建築法規（HU303-1010-1）正誤表(22-02)

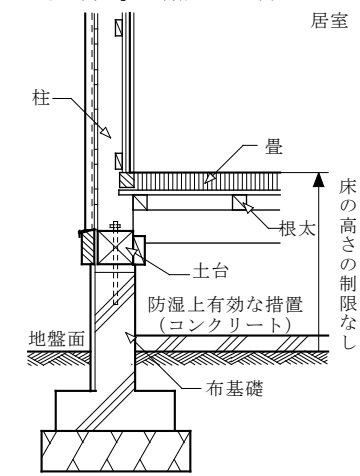
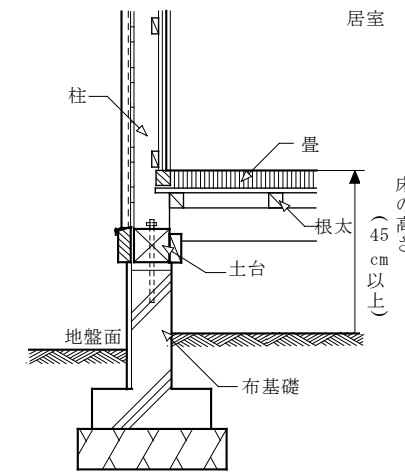
ページ	訂正箇所	誤	正
11	図-11	下図に差し替えてください（構造材を補助構造材に修正）。 「床の高さ」の制限がない例 居室  「床の高さ」の基本的な算定方法（畳敷き） 居室 	
66	図-29 右図 左上部	適用距離と寸法線の下にある不明の文字を削除してください。	
67	表-31 (に) 左欄	敷地境界線からの <u>水平距離が10m</u> 以内の範囲における日影時間	敷地境界線からの <u>水平距離が5mを超え10m</u> 以内の範囲における日影時間
